## **Ekspertyza Rzeczoznawcy Budowlanego**

**w sprawie przenikania wody na poziomach -1, 0  
w tym w szczególności w halach garażowych,  
klatkach schodowych, szybach windowych  
w budynku mieszkalnym wielorodzinnym  
zlokalizowanym w Gdańsku, przy ul. Wypoczynkowej 24**

**Obiekt: Budynek mieszkalny wielorodzinny**

**Lokalizacja: ul. Wypoczynkowa 24, 80-341 Gdańsk,  
woj. Pomorskie**

Skan 2. Fragment rys. 24AKP033-, określający sposób wykonania przegród zewnętrznych (ściany piwnicznej i płyty fundamentowej)

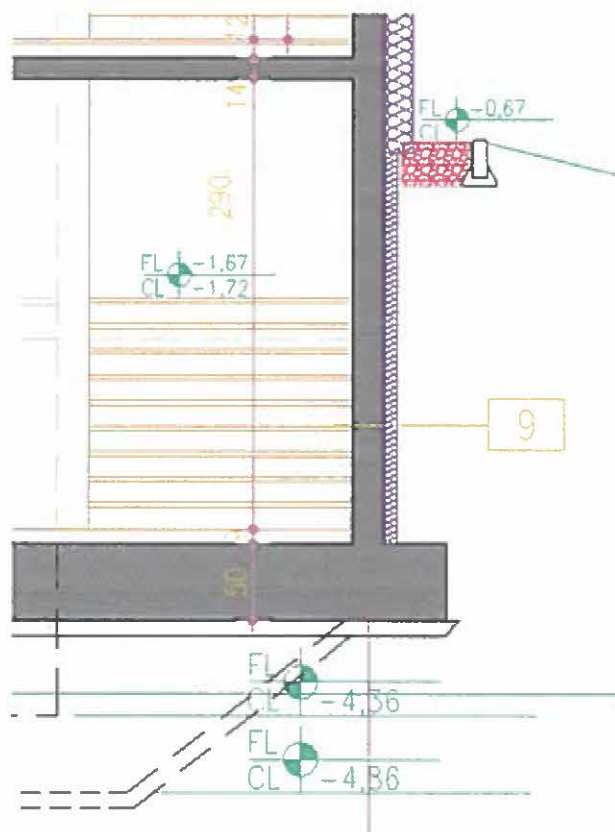
1. Zaprojektowano izolacją termiczną ściany kondygnacji -1 na całej jej wysokości, to znaczy od zakończenia izolacji ściany parteru do górnej powierzchni ławy fundamentowej, o grubości 80 mm
2. Zaprojektowano izolację przeciwwilgociową powłokową na całej wysokości ściany kondygnacji -1, chronioną warstwą izolacji termicznej
3. Nie zaprojektowano żadnej hydroizolacji płyty fundamentowej pod budynkiem
4. Nie zaprojektowano żadnego zabezpieczenia przeciw przenikaniu wody do wnętrza budynku przez przerwę technologiczną pomiędzy ścianą kondygnacji -1, a płytą fundamentową budynku

5. Opisano materiał konstrukcyjny ściany zewnętrznej kondygnacji -1 oraz płyty fundamentowej jako „żelbet wodoszczelny”

Wskazać należy pewną niekonsekwencję rozwiązania projektowego. Jeśli Projektant uważał materiał, który określił jako „beton wodoszczelny” za równoznaczny ze skuteczną izolacją przeciwwodną, a zatem uznawał, że pomimo stałego występowania wody pod pewnym ciśnieniem po jednej stronie przegrody (ściany bądź płyty fundamentowej) woda ta nigdy, przez cały okres użytkowania budynku, nie przedostanie się do wnętrza budynku, stosowanie izolacji powłokowej na zewnętrznej stronie ściany kondygnacji -1 nie ma uzasadnienia. Jeśli natomiast Projektant uznał tak zwany „beton wodoszczelny” za materiał nie stanowiący skutecznej i całkowitej izolacji przeciwwodnej, to zastosowana przez niego izolacja przeciwwilgociowa na ścianie zewnętrznej kondygnacji -1 jest mało skuteczna. Ponadto w takiej sytuacji zaprojektowano całkowity brak izolacji, zarówno przeciwwodnej, jak i przeciwwilgociowej, płyty fundamentowej, a także mikroszczeliny powstałej wskutek przerwy technologicznej w betonowaniu pomiędzy dolną powierzchnią ściany zewnętrznej kondygnacji -1, a górną powierzchnią płyty fundamentowej.
